PROVINCIA DI TRENTO
COMUNE DI CEMBRA-LISIGNAGO

PIANO REGOLATORE GENERALE
VARIANTE PER OPERE PUBBLICHE

CONTRODEDUZIONI
CONFERENZA DI
PIANIFICAZIONE

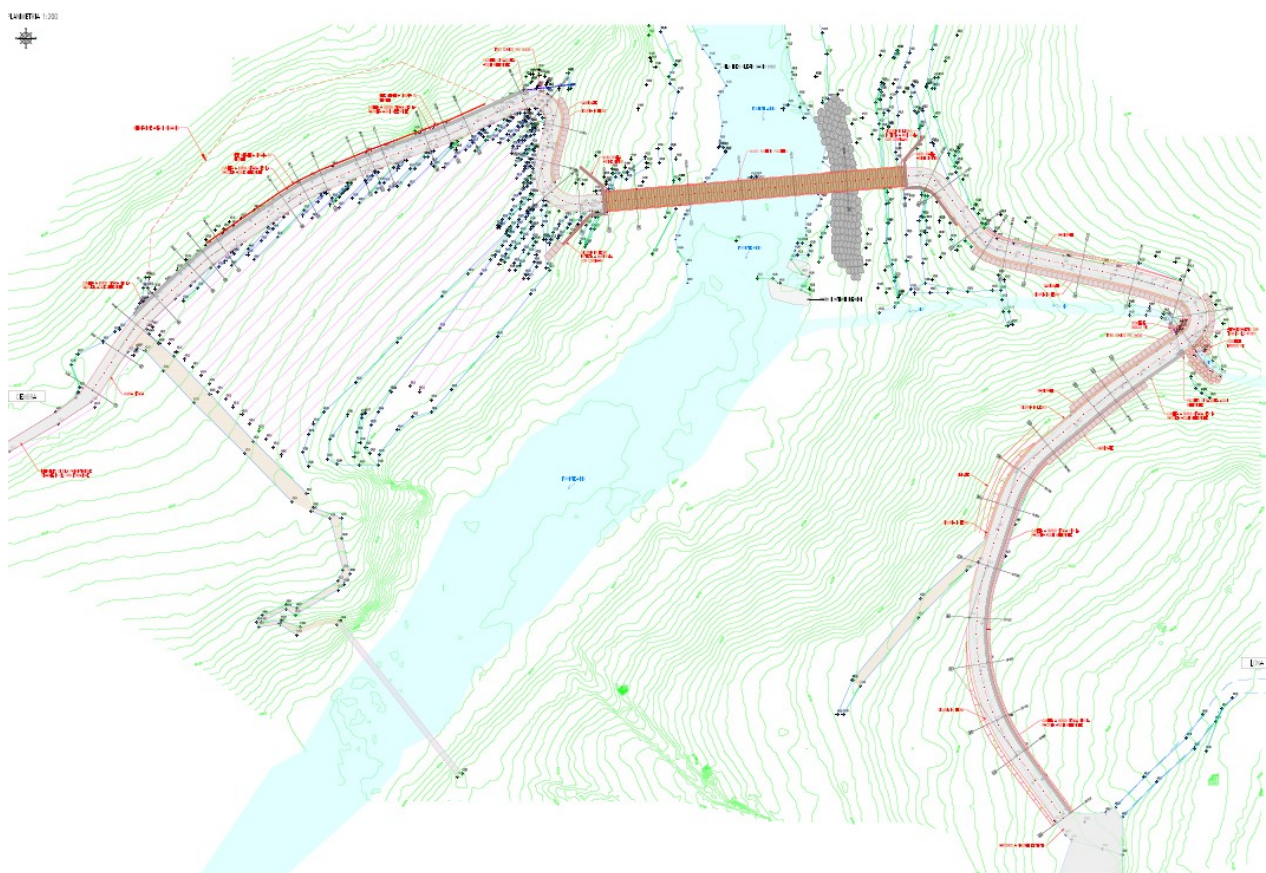
- 4) Dovrà altresì essere evidenziato graficamente negli elaborati di piano, per lo meno lungo le sedi viarie di competenza provinciale, l'ingombro determinato dalle relative fasce di rispetto....

Si riferisce che le tavole di piano approvato e in vigore riporta già, per le strade di competenza provinciale, tale indicazione grafica. Le varianti puntuali oggetto della presente variante (var. 1; 4-5-6-7-8; 9; 10) che lambiscono o interessano le sedi viarie di competenza provinciale, rappresentano le fasce di rispetto. Qualora ci siano inesattezze o mancanze di rappresentazione su altre parti del territorio comunale, non oggetto di modifica puntuale, si rimanda a tale sistemazione e verifica in sede di redazione di variante generale.
